From: "5.1,2,e"
Sent: Thu, 13 Apr 2023 14:35:26 +0200
To: "5.1,2,e" <5.1,2,e@amsterdam.nl>
Cc: "5.1,2,e" <5.1,2,e@amsterdam.nl>
Subject: RE: adviezen 10 november en 1 december 2022
Categories: niet voldaan

Rapportage geohydrologisch onderzoek

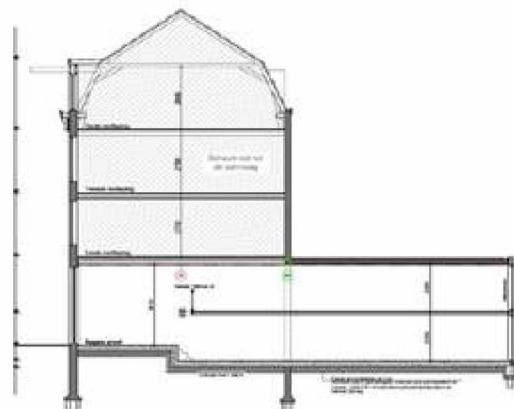
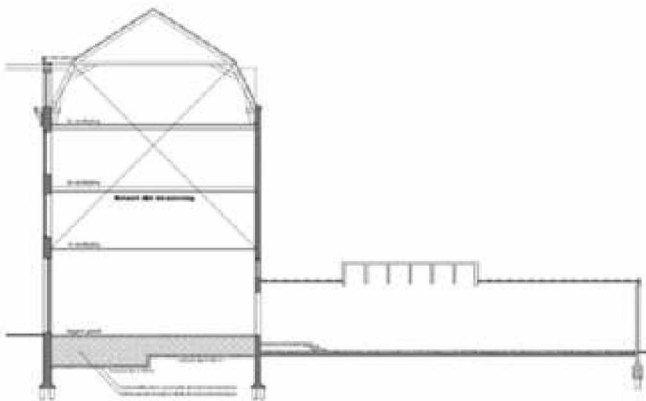
De illegale aanbouw lijkt buiten beschouwing te zijn gelaten in de rapportage, omdat er telkens wordt gesproken over tuin, maar of dat echt zo is weet ik niet. Mogelijk vanwege de (legale) kelder onder het hoofdgebouw treedt er geen extra barrièrewerking op, of omdat de nieuwe aanbouw grotendeels bovengronds is.

Wat betreft figuur 2 op pagina 4 staat daar inderdaad de illegale aanbouw ingetekend bij de bestaand. Al zie ik de maatvoering roept dat wel wat vragen bij mij op, maar het lijkt me ook onwaarschijnlijk dat de lengtes van de barrière die bij bestaand en nieuw verschillen (4-> 19,5 meter) helemaal zo gerekend kunnen worden, omdat wat mij lijkt is dat een bovengrondse aanbouw waar alleen de fundering ondergronds is, niet voor eenzelfde barrière kan zorgen als het ondergrondse souterrain onder het hoofdgebouw. Ruimte lengte (A+B) is niet te herleiden en lijken hier misschien wel omgekeerd bij bestaand nieuw.
